DECYZJA

w sprawie zezwolenia na lokalizację sieci kanalizacji teletechnicznej i przyłącza wodociągowego w pasie drogowym drogi powiatowej nr 4625W Poniatowo – Swojęcín - Bieżun – ul. Zamkowa w Bieżuniu (działka drogowa nr ewid. 1063) w m. Bieżuń, gm. Bieżuń.

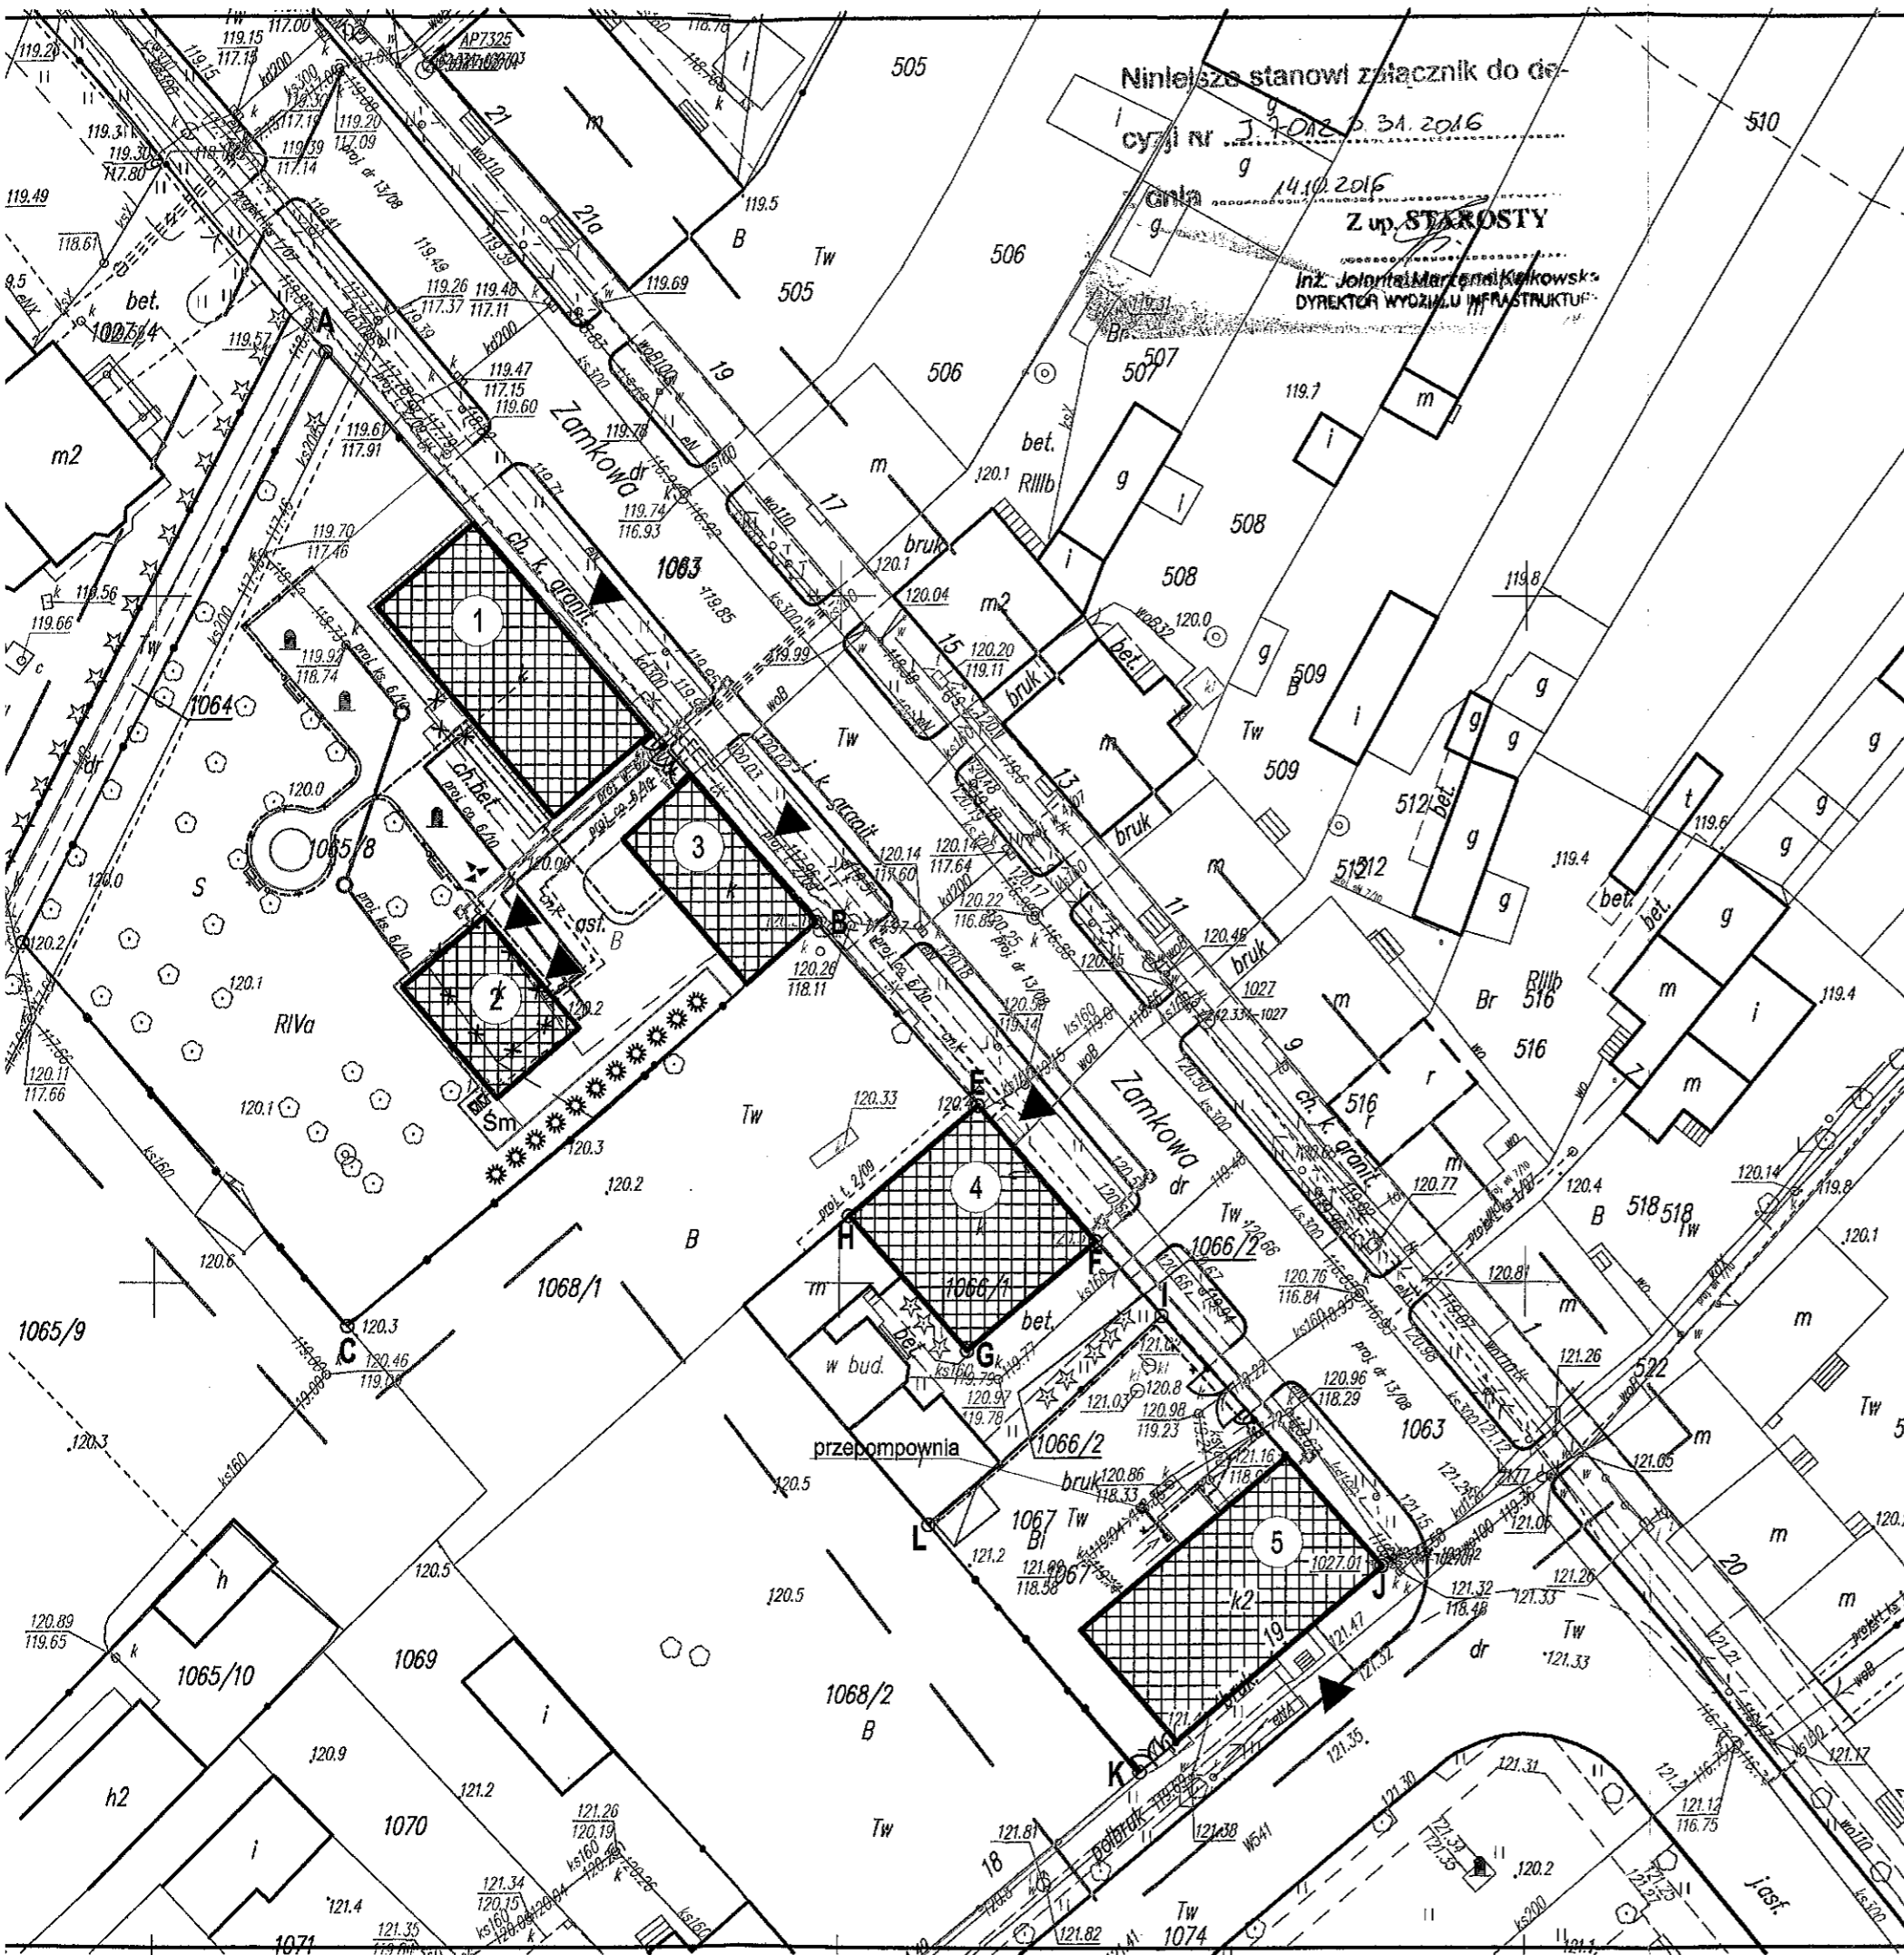
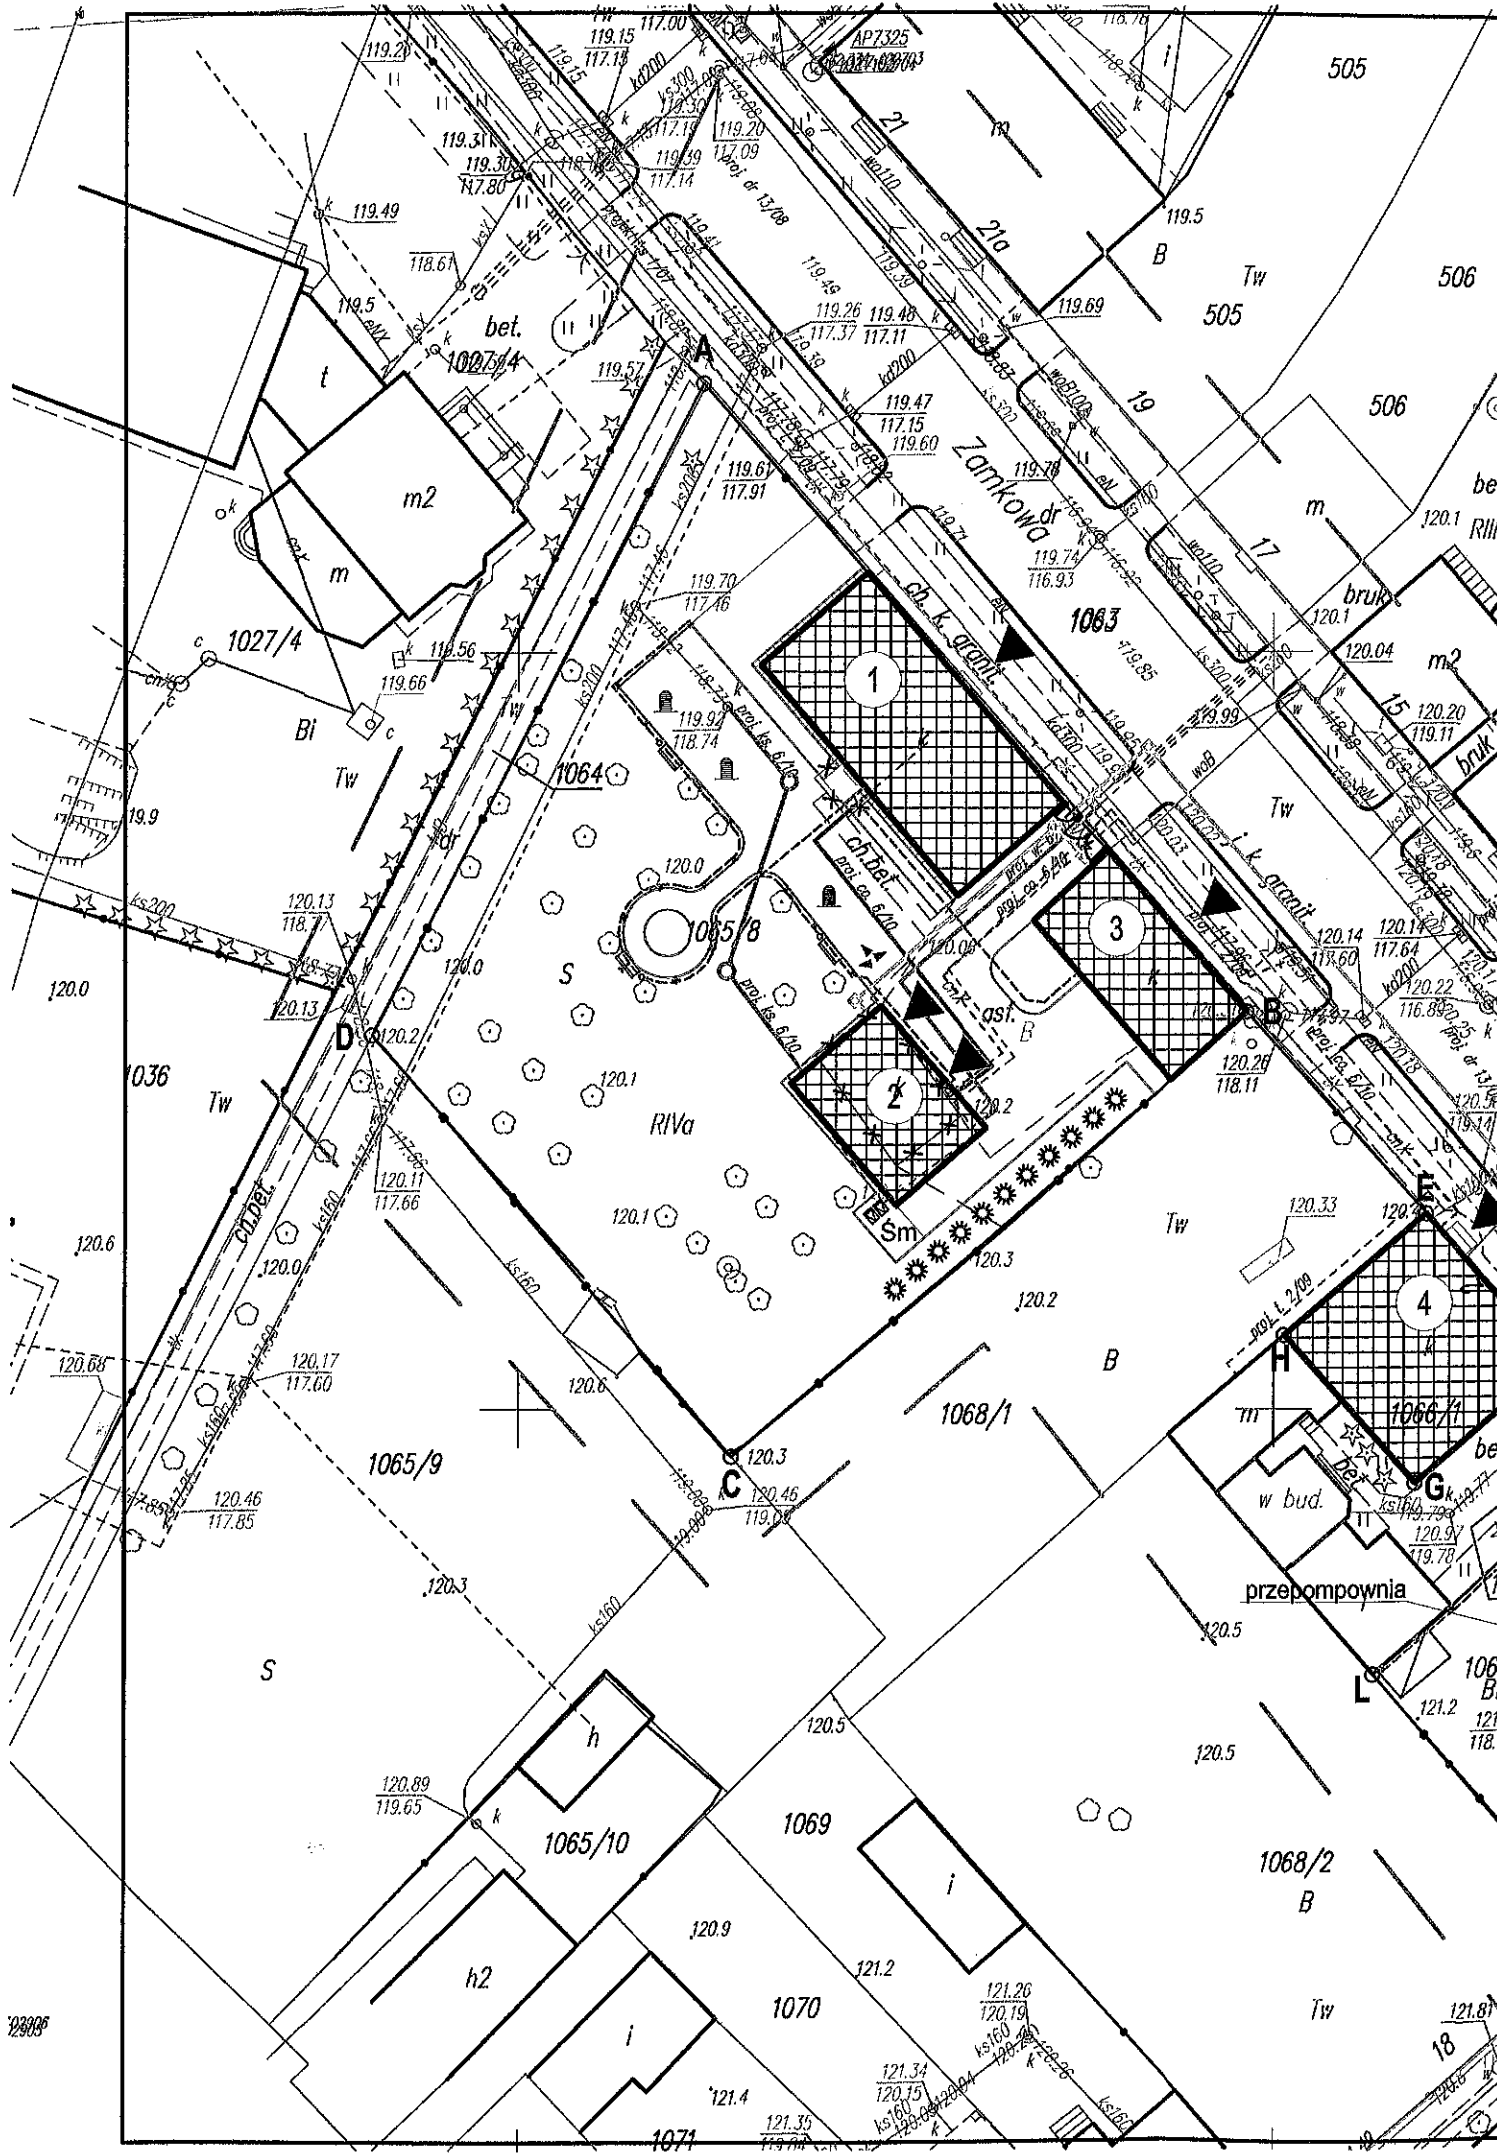
na lokalizację sieci kanalizacji teletechnicznej w pasie drogowym drogi powiatowej nr 4625W Poniatowo – Swojęcín - Bieżun – ul. Zamkowa w Bieżuniu (działka drogowa nr ewid. 1063) w m. Bieżuń, gm. Bieżuń wg lokalizacji przedstawionej na mapie w skali 1:500 stanowiącej integralną część niniejszej decyzji.

Projektowana sieć kanalizacji teletechnicznej zlokalizowana jest w terenie zabudowanym w pasie drogowym drogi powiatowej nr 4625W Poniatowo – Swojęcín – Biezuń – ul. Zamkowa w Bieżuniu działka drogowa nr ewid. 1063.

Znaczny odcinek sieci kanalizacji teletechnicznej jest zlokalizowany w jezdni, a zgodnie z art. 140 pkt 8 Rozporządzenia Ministra Transportu i Gospodarki Morskiej w sprawie warunków technicznych, jakim powinny odpowiadać drogi publiczne i ich usytuowanie tj. cyt. "Usytuowanie infrastruktury w ulicy powinno uwzględniać planowaną docelową realizację ulicy. Nowa infrastruktura podziemna powinna być usytuowana poza jezdnią istniejącą i docelową".

Wobec powyższego nie zezwala się wnioskodawcy na lokalizację sieci kanalizacji teletechnicznej w pasie drogowym drogi powiatowej nr 4625W Poniatowo – Swojęcín - Biezuń – ul. Zamkowa w Bieżuniu (działka drogowa nr ewid. 1063) w m. Biezuń, gm. Biezuń wg lokalizacji przedstawionej na mapie w skali 1:500.

na lokalizację przyłącza wodociągowego w pasie drogowym drogi powiatowej nr 4625W Poniatowo – Swojęcín - Bieżun – ul. Zamkowa w Bieżuniu (działka drogowa nr ewid. 1063) w m. Bieżuń, gm. Bieżuń wg lokalizacji przedstawionej na mapie w skali 1:500 stanowiącej integralną część niniejszej decyzji.

Ustala się następujące warunki umieszczenia przyłącza wodociągowego:

1. Jeżeli budowa, przebudowa lub remont drogi wymaga przełożenia urządzenia lub obiektu, o którym mowa w art. 39 ust. 3 (uzgodnionego niniejszą decyzją), koszt tego przełożenia ponosi jego właściciel, zgodnie z art. 39 ust. 5 ustawy o drogach publicznych.
2. Przyłącze wodociągowe wykonać w rurze osłonowej na całej długości przyłącza w pasie drogowym.
3. Przyłącze wodociągowe w pasie drogowym wykonać na głębokości min. 1,00 m licząc od rzędnej niwelety drogi do górnej krawędzi rury osłonowej,
4. Dopuszcza się przyłącze wodociągowe (chodnik) wykonać metodą wykopu otwartego pod warunkiem odtworzenia nawierzchni chodnika i warstw konstrukcyjnych zgodnie z aktualną wiedzą inżynierską, przy zachowaniu wymogów Ministra Transportu i

5. Miejsce wykopu należy zasypać z jednoczesnym zgęszczeniem warstwami nie grubszymi jak 20 cm, tak aby osiągnąć wskaźnik zgęszczenia gruntu nie mniejszy niż 0,98.
6. Zgodnie z obowiązującymi przepisami technicznymi zachować minimalne odległości między istniejącymi i projektowanymi urządzeniami podziemnymi.
7. Wnioskodawca ponosi koszty związane z likwidacją kolizji urządzeń.
8. Zarządca drogi nie bierze odpowiedzialności za uszkodzenie przyłącza przy robotach utrzymaniowych na drodze.
